中部電力

H4-CA-219-R02

浜岡原子力発電所 敷地の地質・地質構造（コメント回答） 補足説明資料

2022年2月21日

反射法地震探査（R01測線）における検討

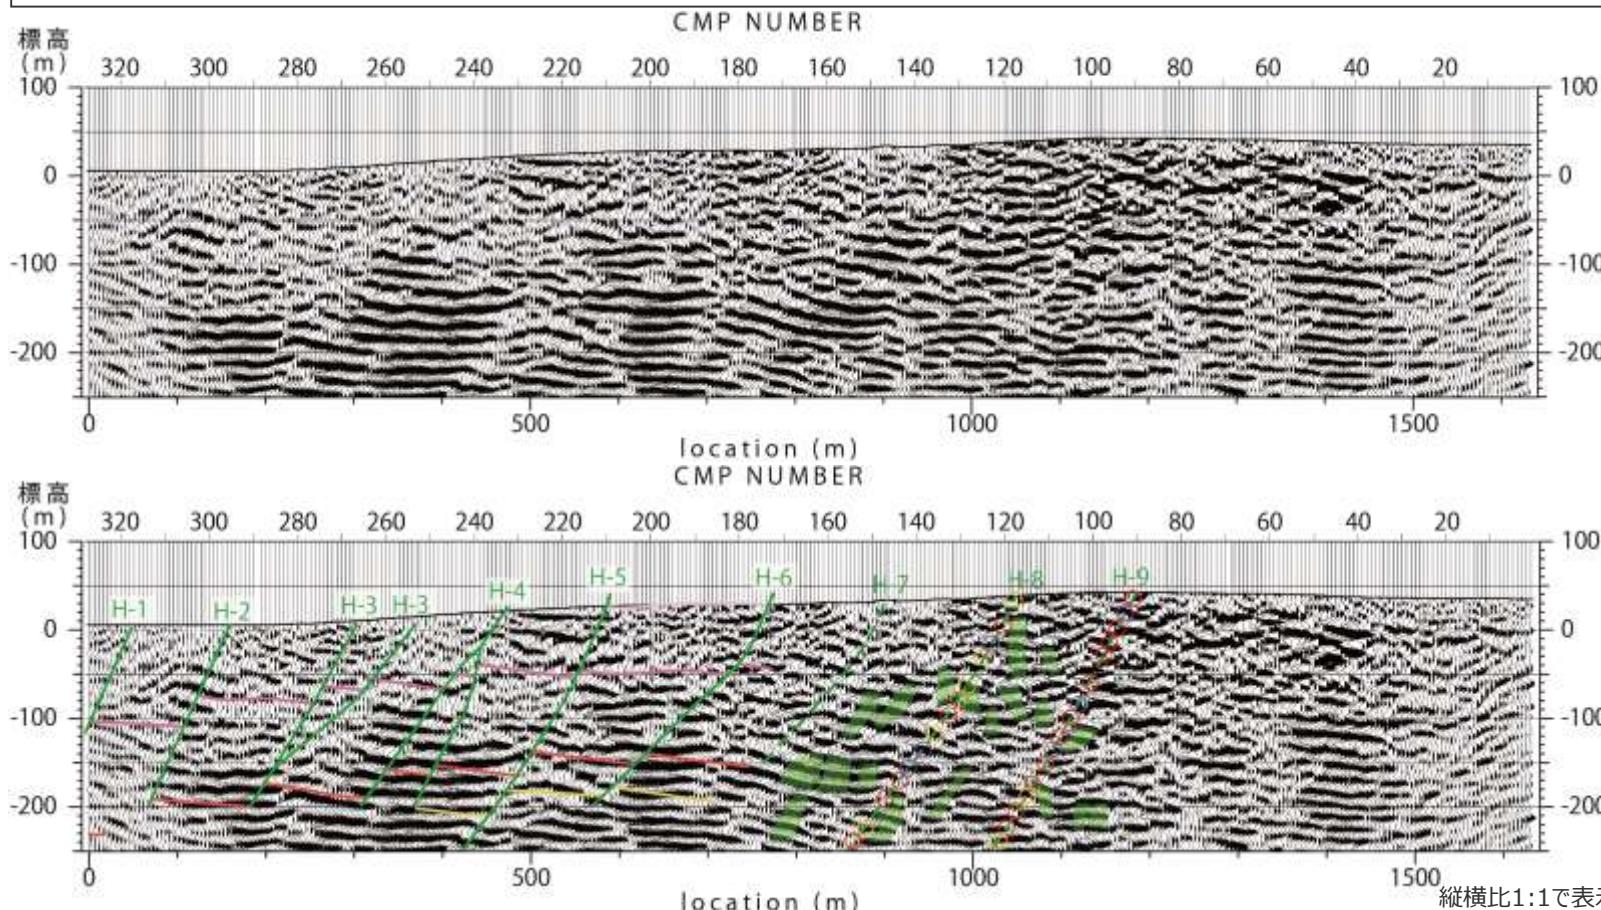
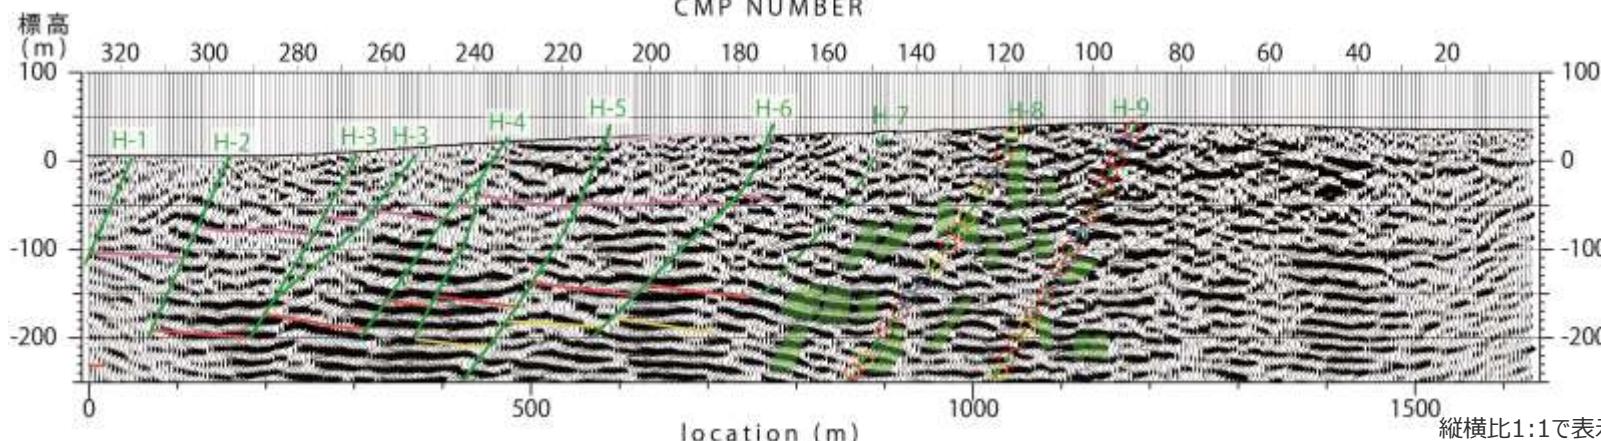
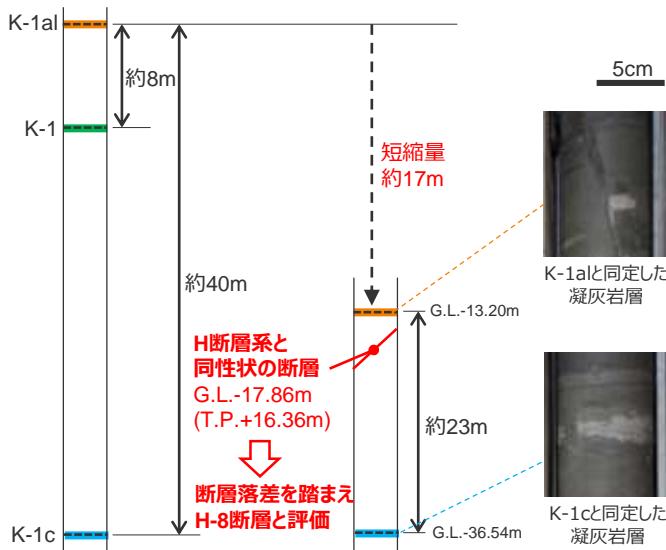
- H-8, H-9断層の平面分布について、反射記録におけるH断層系の解釈も含めて検討すること。

- 本測線のCMP80～170程度において、標高-250m程度以浅の反射面は比較的明瞭である。これら明瞭な反射面には、比較的整然と連続する反射面群が断続的に認められる。それら反射面群を地表付近から深部にかけて直線状に分断する「南傾斜の明瞭な不連続面」（反射面の消失、断裂及び顕著な屈曲のいずれかが直線状に連続すると解釈できるもの）が認められ、これらはH-8及びH-9断層であると考えられる。
- 本測線で推定されるH-8及びH-9断層も、150m程度の間隔で分布し、傾斜は60°程度である。
- それらの断層の水平断面(T.P.-13.5m)におけるH-8及びH-9断層のCMPは、それぞれ123付近、96付近にあたり、この地点付近を通過するようH-8及びH-9断層の平面分布を推定した。

大深度ボーリングNo.5孔の柱状図において，“地層混交帯”とされている深部の断層の解釈（深度 420.30～423.56m）

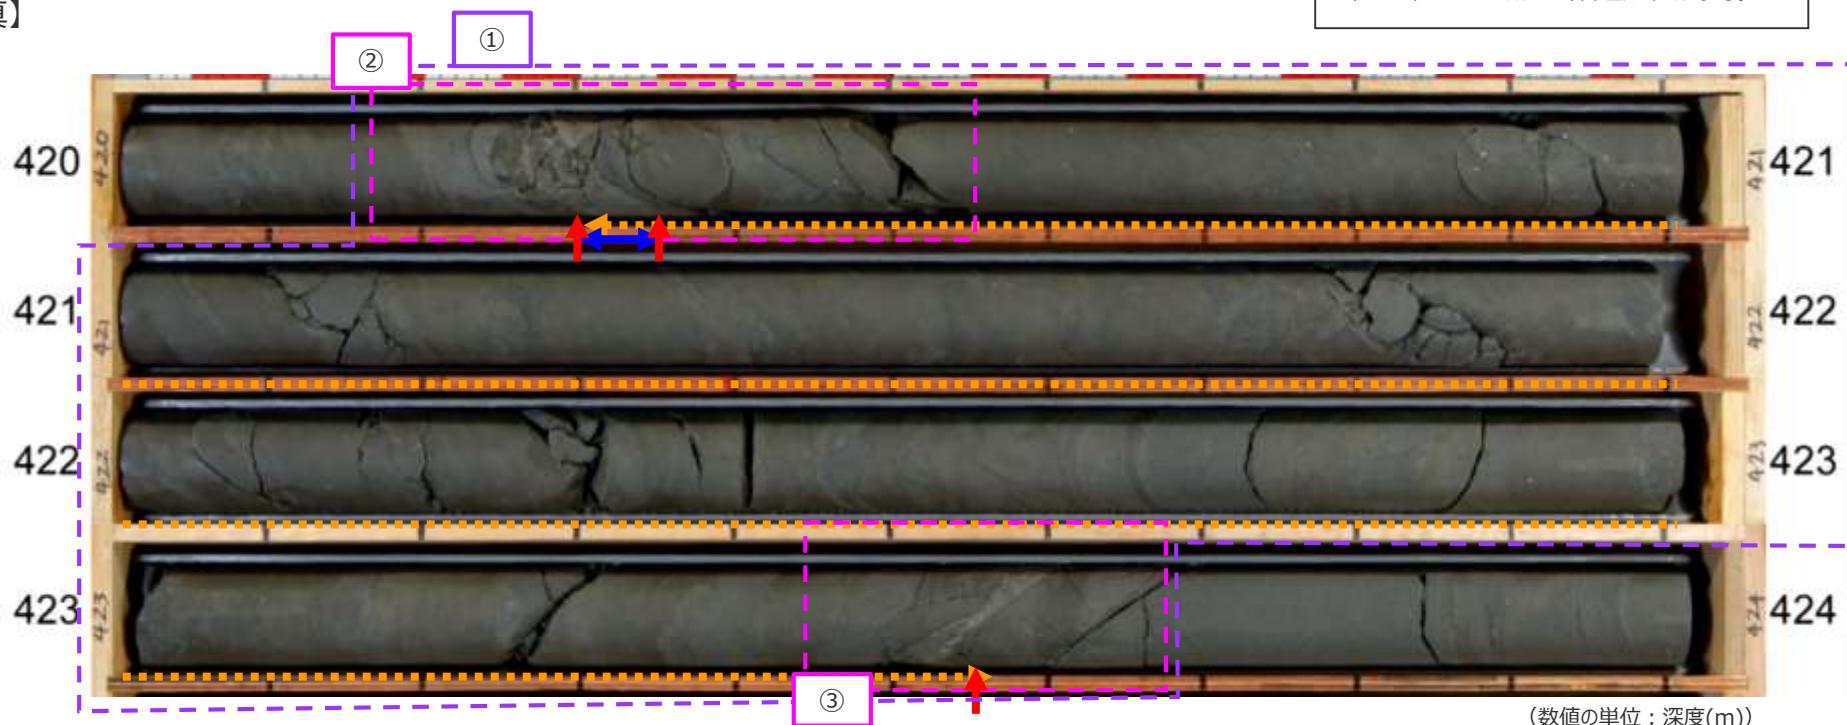
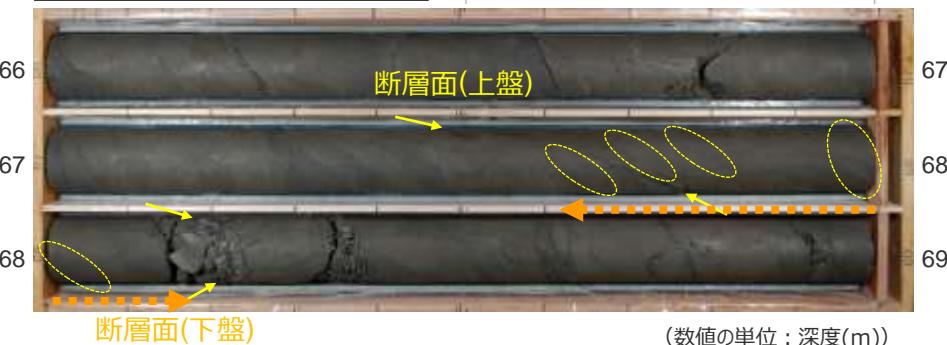
- ・深部の断層がH断層系と同性状の断層ではないとする解釈について、一次データである柱状図の記載を、その後の解釈によって変更するのであれば、スケッチなどを用いた詳細な検討内容を示すこと。

- 420.30m～423.56mの区間を“地層混交帯”とし，上部の420.30m，下部の423.56mそれぞれに開離型断層としている。
- 以下，①地層混交帯部，②断層部（上側），③断層部（下側）それぞれについて，詳細を確認する。

36H01断層 露頭写真

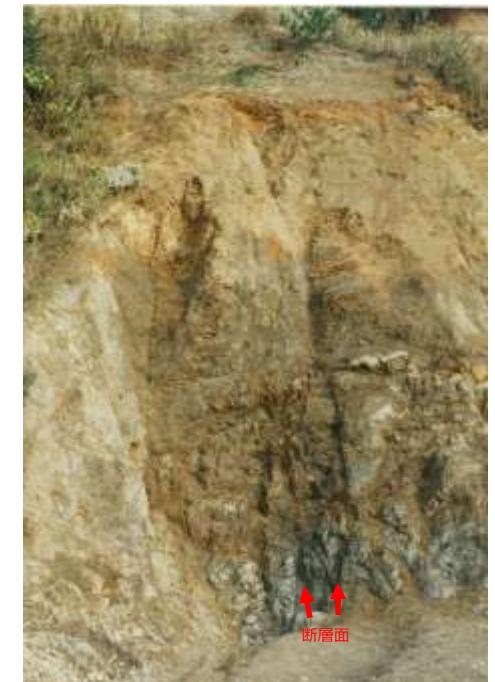
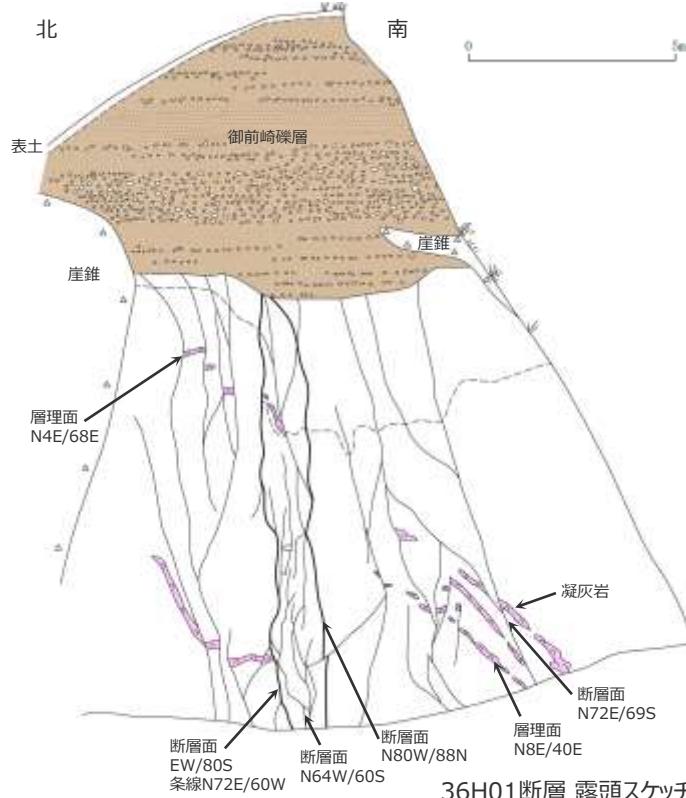
- 36H01断層はH断層系と同じ地質学的場で形成された、との新規制基準適合性に係る4号炉設置変更許可申請書における記載について、同断層が今回示されたH断層系が分布しないとする地域に位置していることとの関係を説明すること。

- 概ねN60~80°W走向、60~80°S傾斜であるが、上盤側断層面の一部には高角度北傾斜の断層面も認められる。
- 2条の平行な断層面が認められ、断層面沿いには厚さ1cm程度の細粒物質が認められる。
- 断層面近傍では、砂岩及び凝灰岩は角礫状を呈さず、一部で膨縮が認められ、レンズ状をなしている。また、凝灰岩には明瞭な引きずりが認められる。
- 本断層は、断層周辺の断層に伴う凝灰岩の引きずりの方向から、南傾斜の正断層と推定される。
- 36H01断層は、御前崎礫層と考えられる礫層に不整合に覆われており、礫層の基底面に変位や変形は認められない。
